Notes de version de la baie de disques Sun Storage 6180

Version 6.5

N° de référence : 821-1871-10
Avril 2010, révision A

FIGURE 1 Option d’alimentation CC pour la baie Sun Storage 6180 (vue arrière)

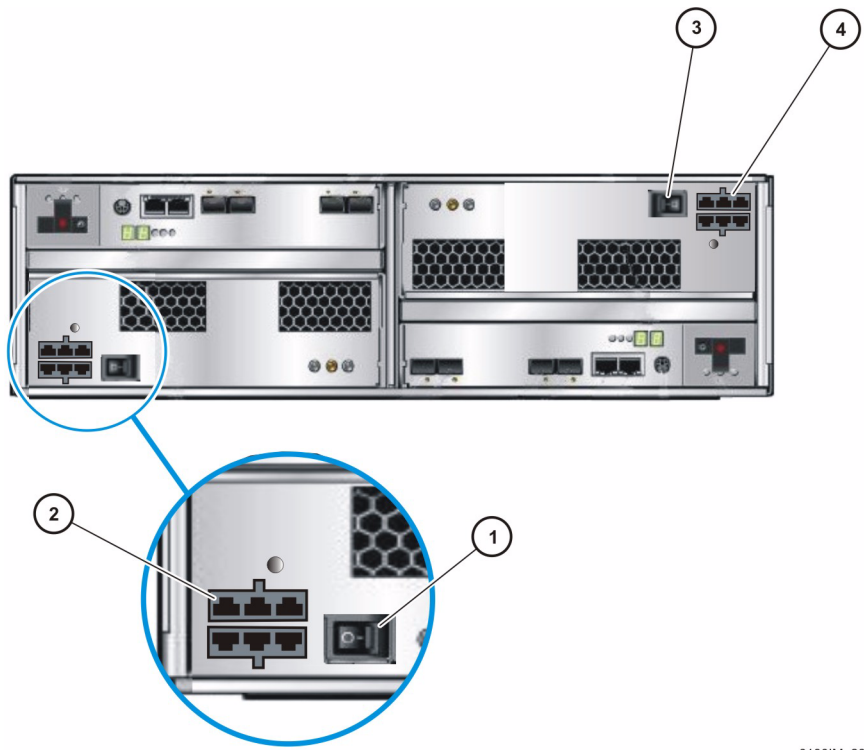
Le Guide d’installation matérielle de la baie de disques Sun Storage 6180 est dépourvu d’illustrations des connecteurs d’alimentation CC disponibles en option.

Correction : la [FIGURE 1](#) indique l’emplacement du connecteur d’alimentation CC et de l’interrupteur correspondant situés à l’arrière de chaque contrôleur.
